Innspill til kommunedelplan trafikksikkerhet 2020-2032

(Høringsperiode: 18.12.19 – 07.02.20)

Innspill 1, vedlegg 1

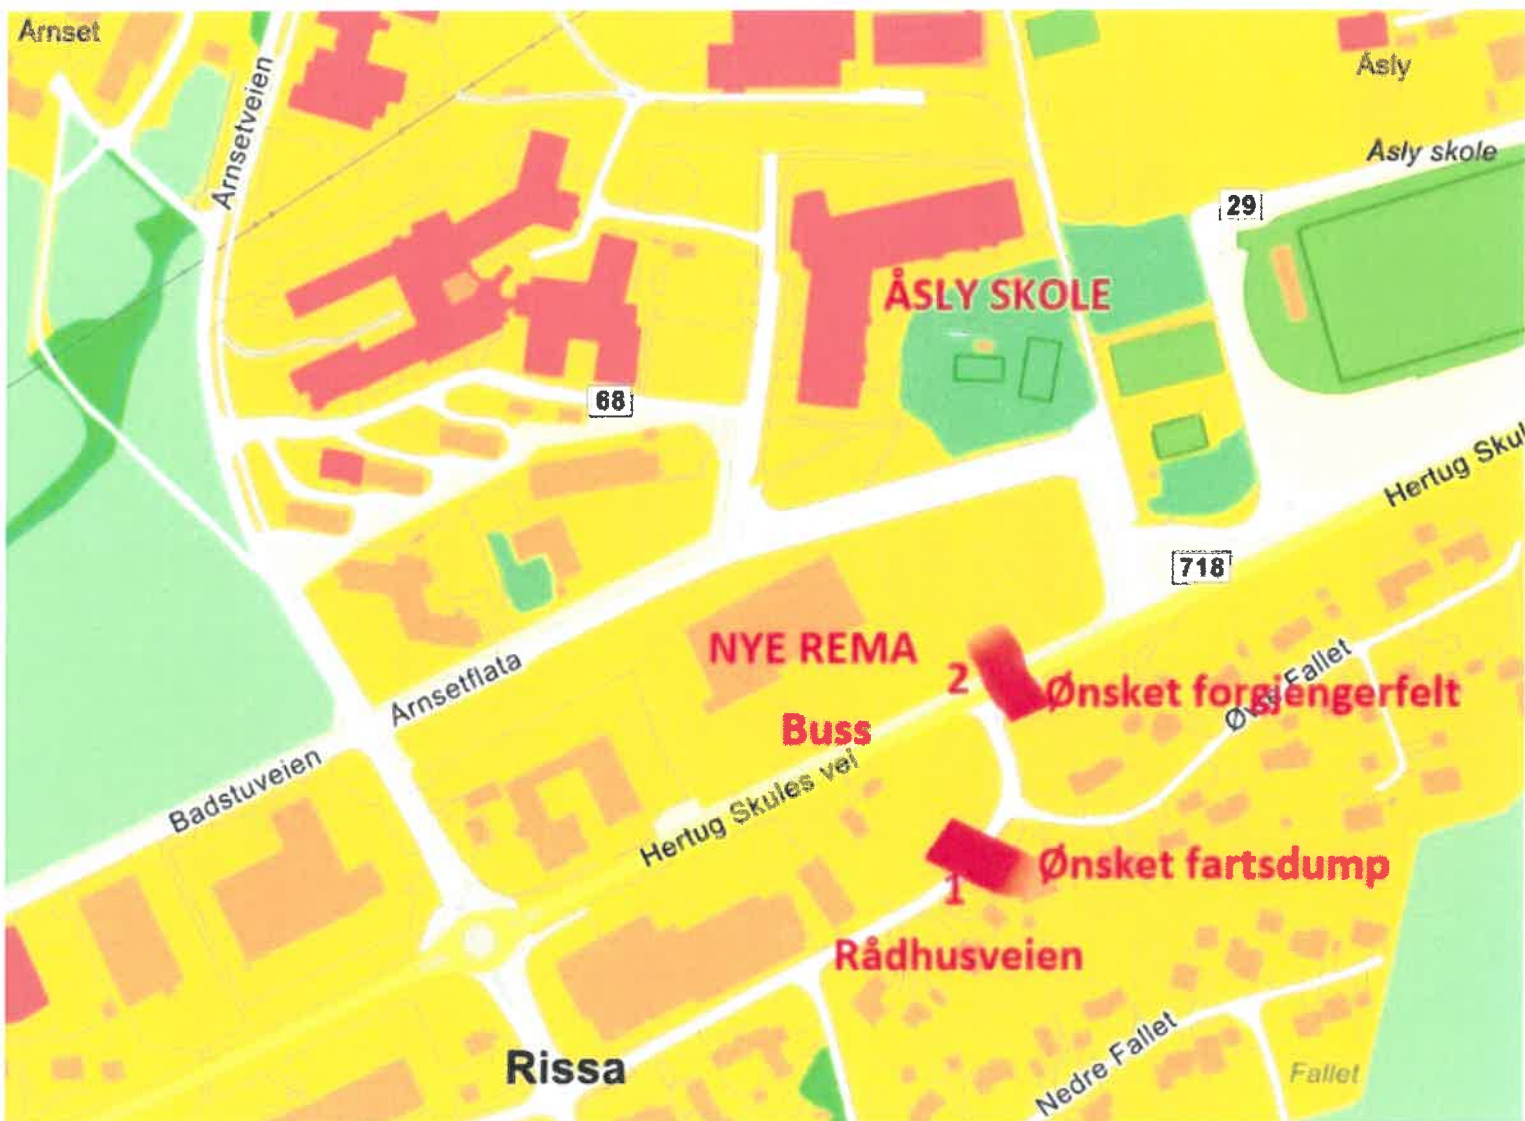
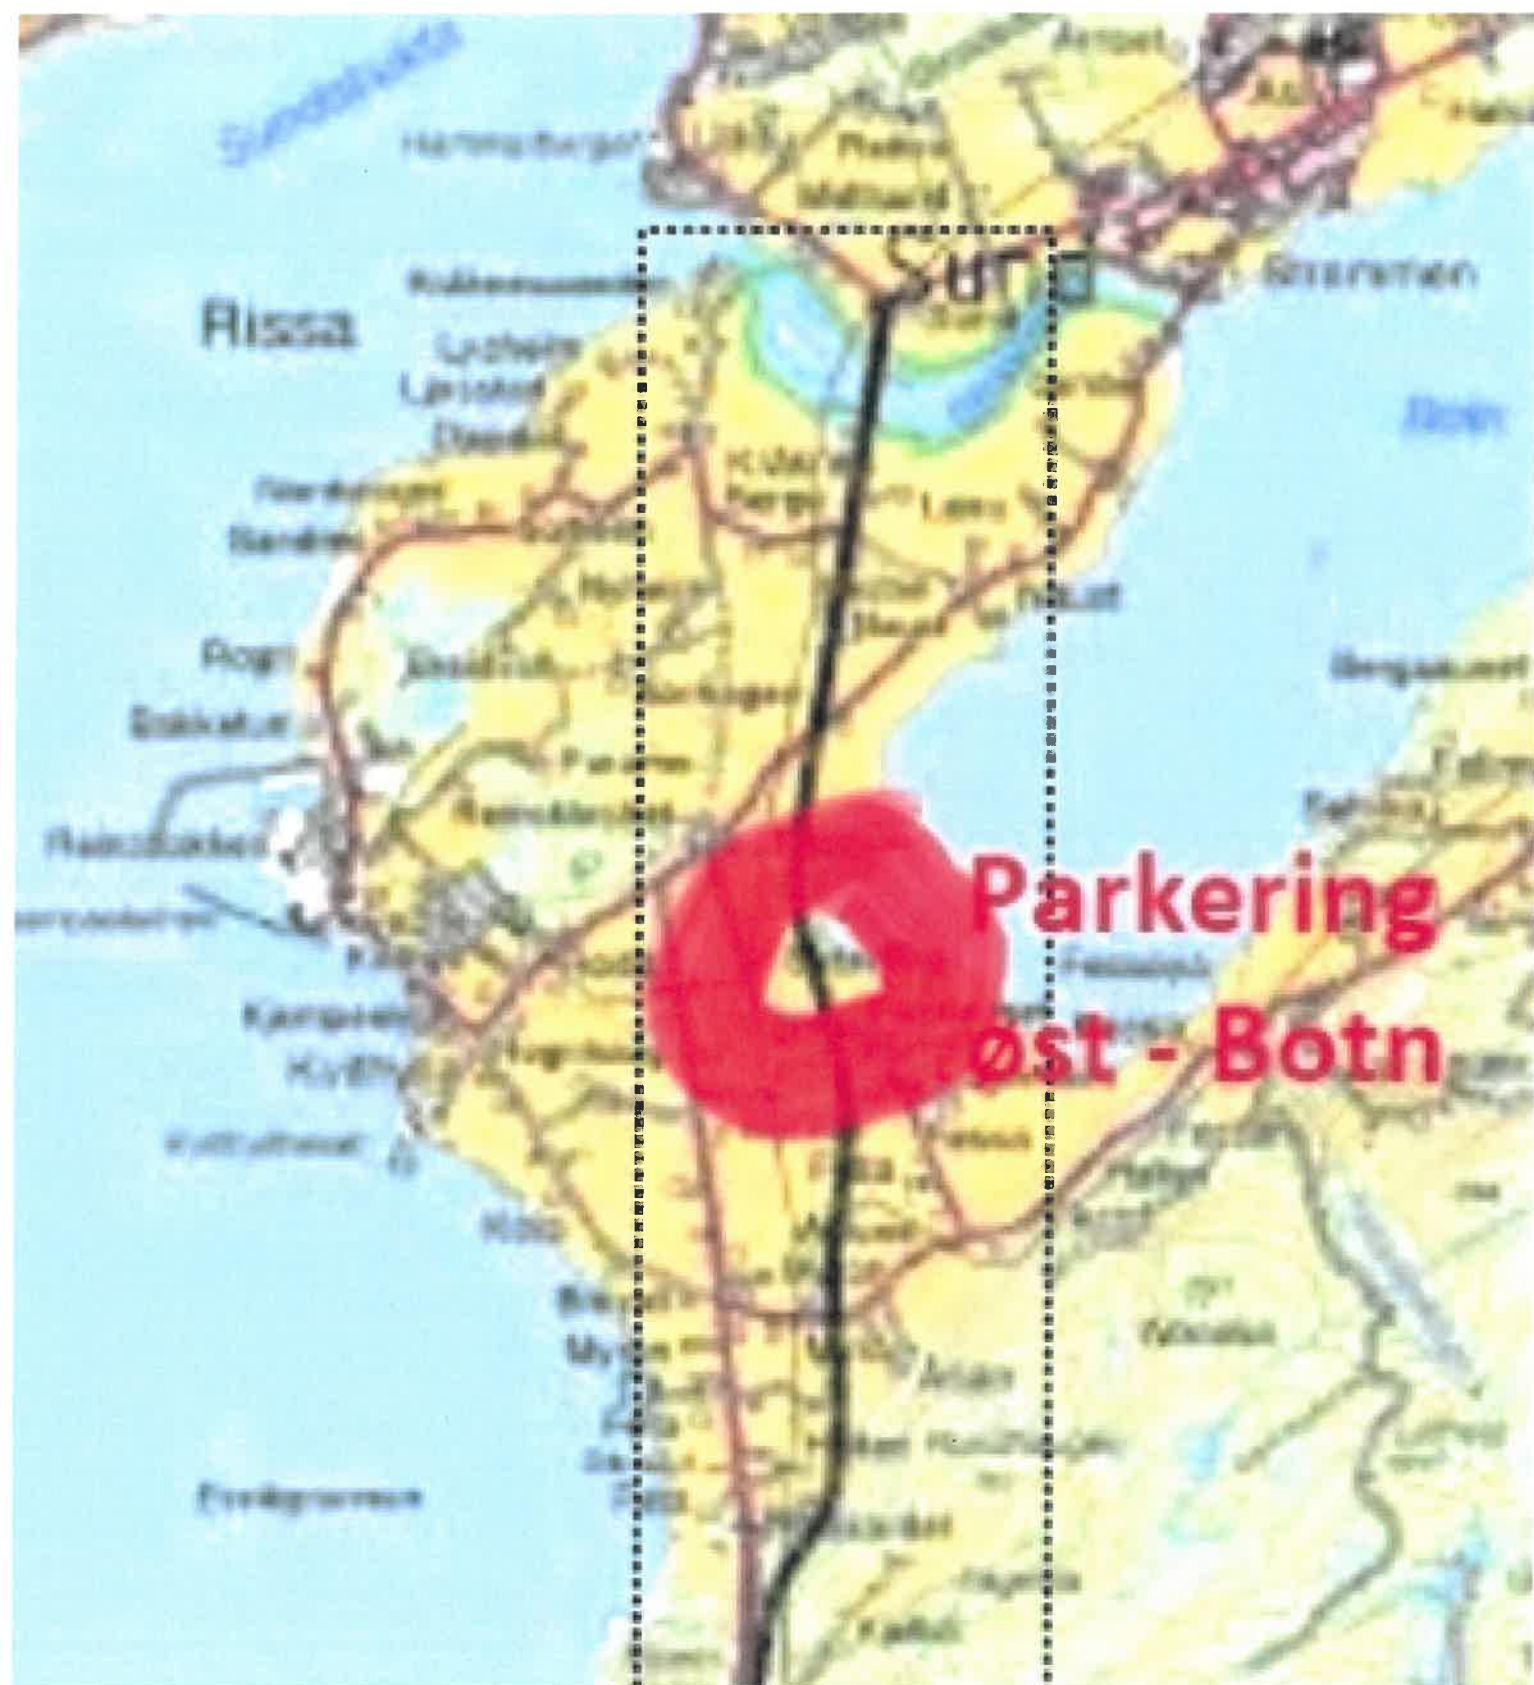
Jeg vil med dette be om tre nye tiltak i Trafikksikkerhetsplan 2020-2032 for Indre Fosen, som nedtegnet med nr på to vedlagte kartkopier:

1. Kommunal vei: Fartsdump i Rådhusveien umiddelbart sør-vest for kryss med Øvre Fallet. Problemet er høy fart fra biler som kjører fra vest mot øst, som både gir økt kollisjonsfare i kryss med Øvre Fallet og truer syklende elever.
2. Fylkeskommunal vei: Fotgjengerovergang over Hertug Skules vei øst for REMA er for plassert for langt øst både i forhold til nye REMA og ny bussholdeplass for gående som kommer fra sør: De fristes til å krysse vest for eksisterende fotgjengerovergang, som må flyttes så nært innkjøringen fra Rådhusveien som mulig.
3. Nå må det da endelig bli en forlengelse av gang- og sykkelvei langs fylkeskommunal vei til Leira, selv om det er krevende. Se mitt kartforslag, som i tillegg til å gi sikker gang- og sykkelvei også vil gi tilgang til Botn. Viser til intensjoner i Flerbruksplan Botn fra 90-tallet om økt tilgang til Botn, noe som ikke er blitt realisert.

Innside 4, vedlegg 1

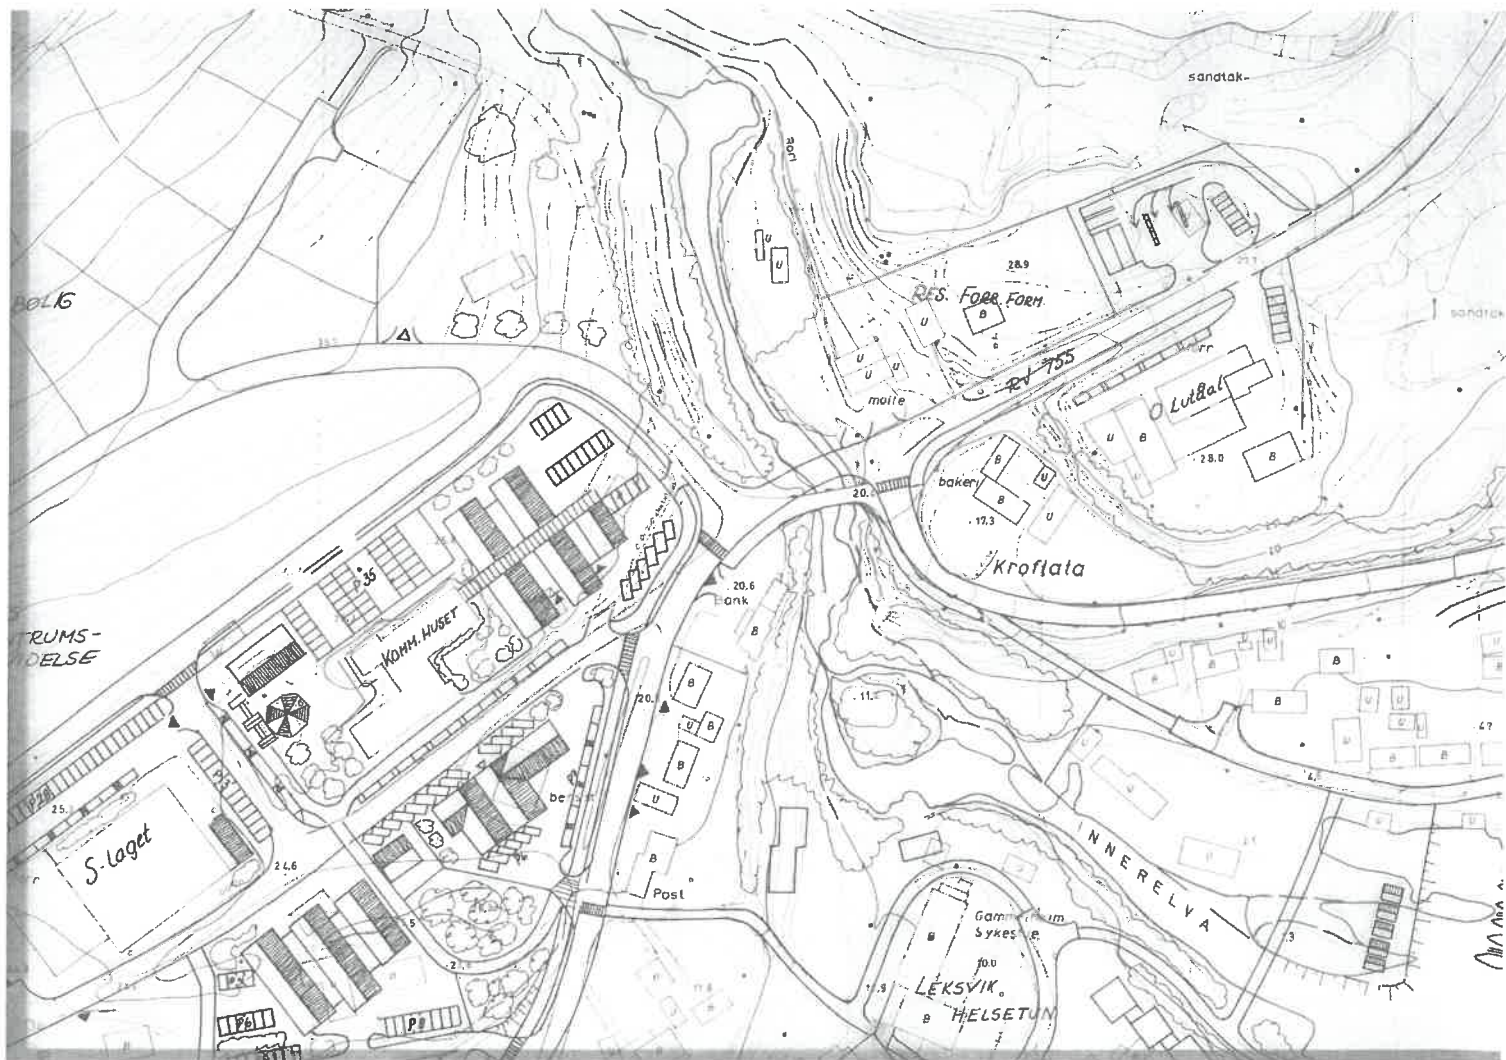
I dag er fartsgrense 50 km/t i dette området. Brua er bygget vinkelrett på elva så svært mange som kommer fra sentrum kutter svingen øst for brua med den fare det har for både trafikanter og gående/syklende.

For at Kroa skal bli en del av sentrum, er en helt avhengig av at det tilrettelegges for en gang/sykkelveg over Innerelva noe som trafikksikkerhetsplanen også må vise.

Vi vil sterkt henstille til kommunen om å gi gang/sykkelveg ved Krobrua 1. prioritet.

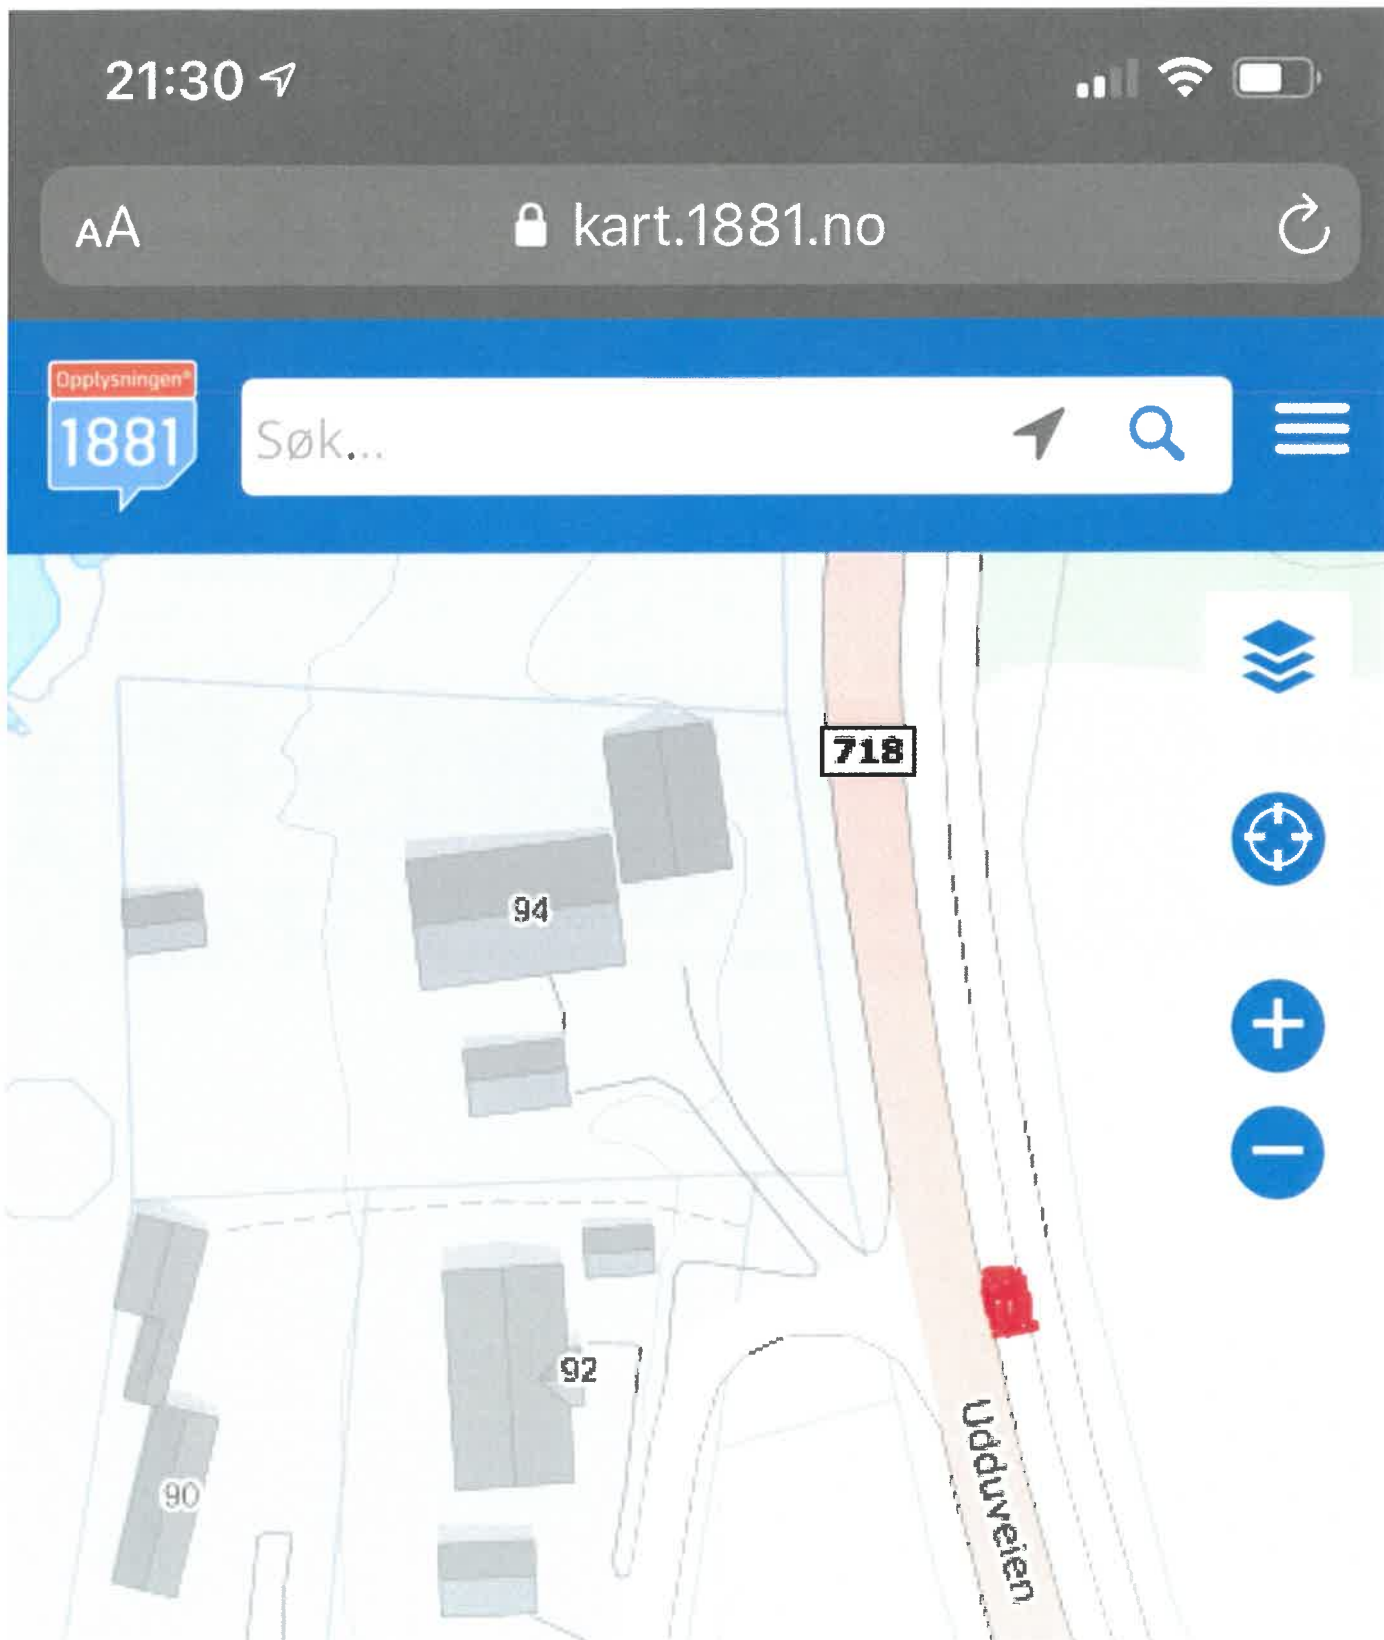
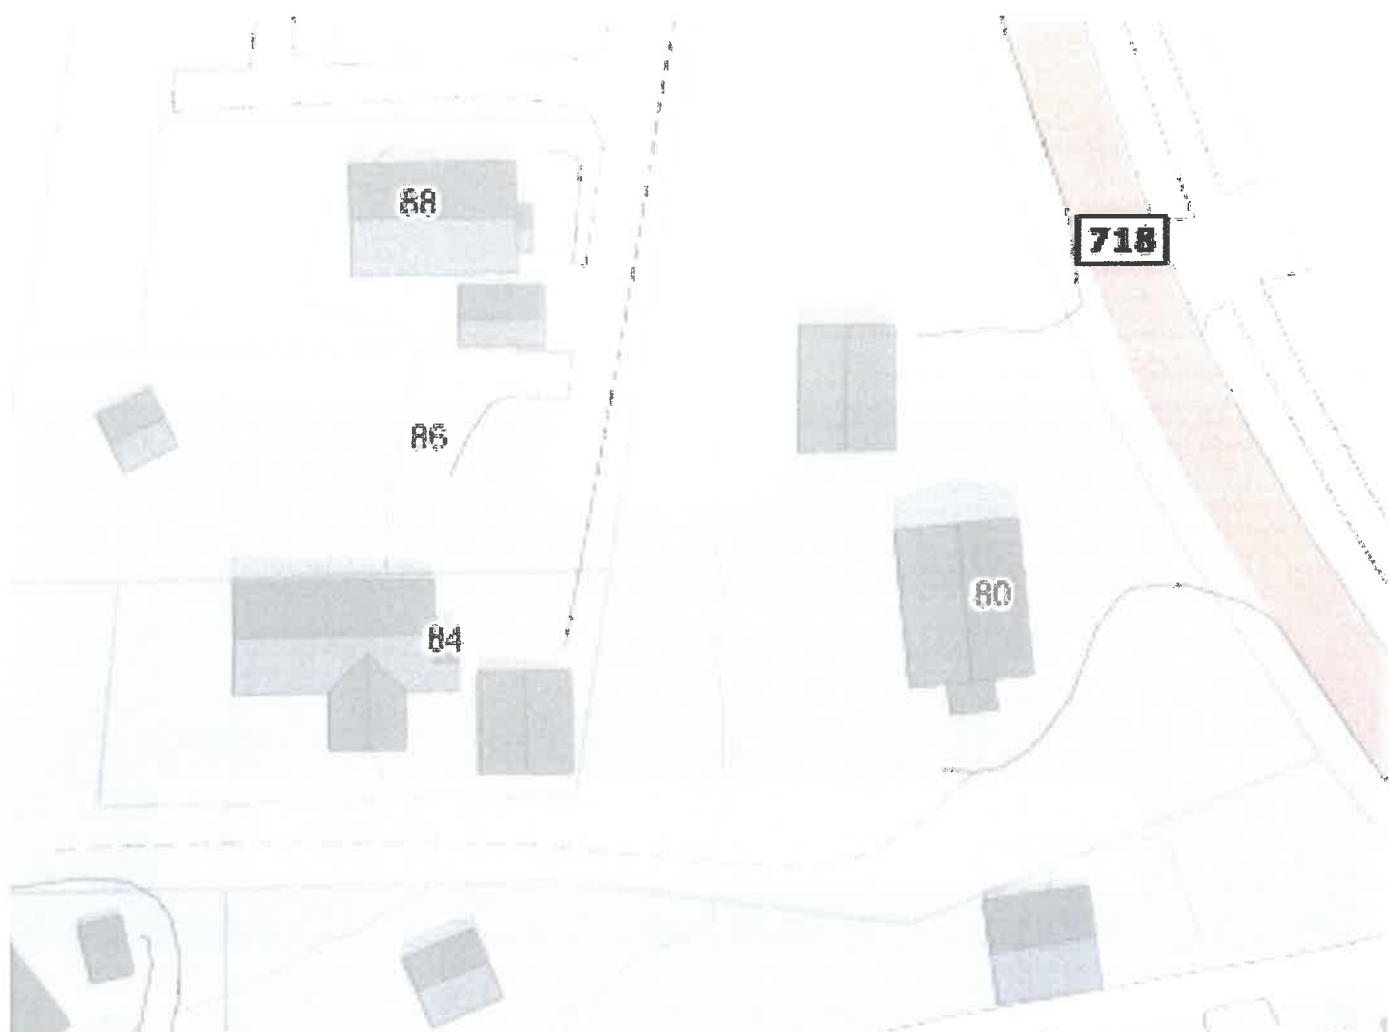
Fylkesvei 718, Udduveien i Rissa, ved avkjørsel til Udduveien 84, 88, 90, 92 og 94. Se vedlagt bilde. Fartsgrense på stedet er 60km/t.

Det bor i dag 5 barn som går/syklet/busser til og fra skolen fra denne avkjørselen.

Figur 4.

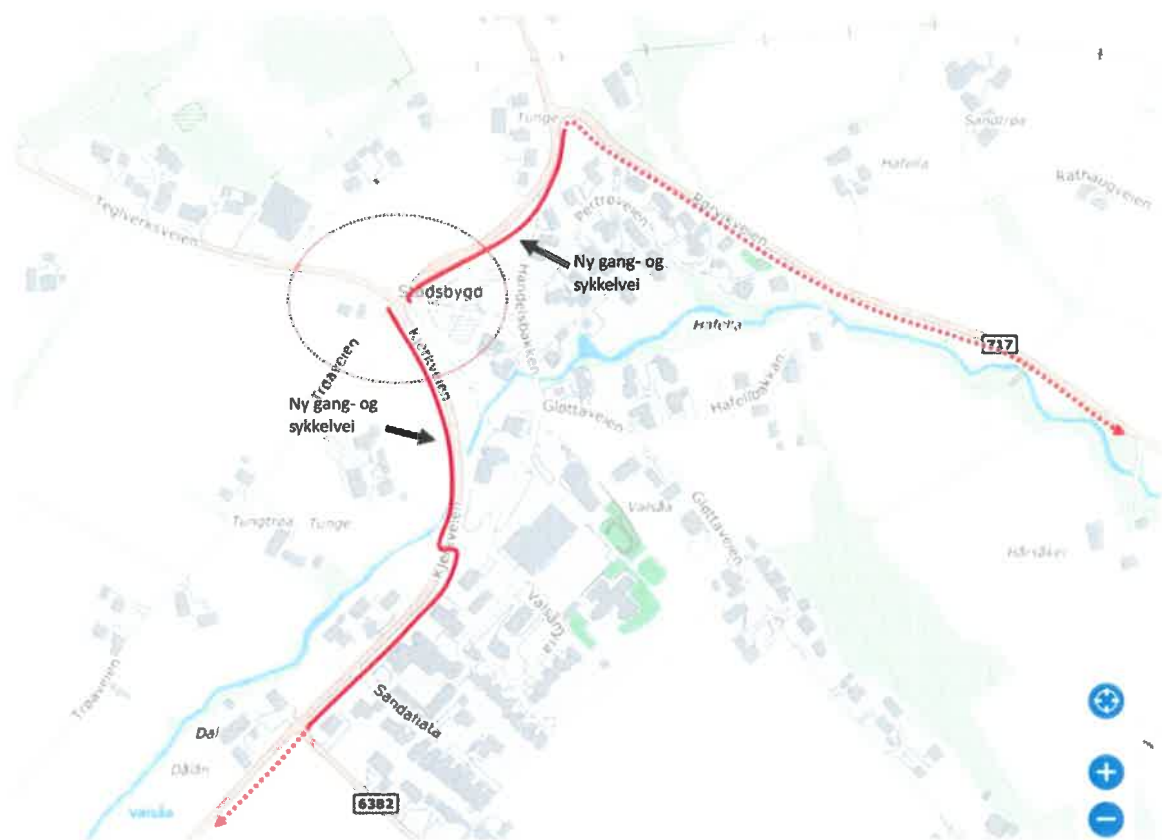
Vi håper med dette at spesielt trafikksituasjonen i sentrum på Stadsbygd blir prioritert i trafikksikkerhetsplanen videre. Figur 4 er et eksempel på løsning som vil bedre situasjonen for myke trafikanter.
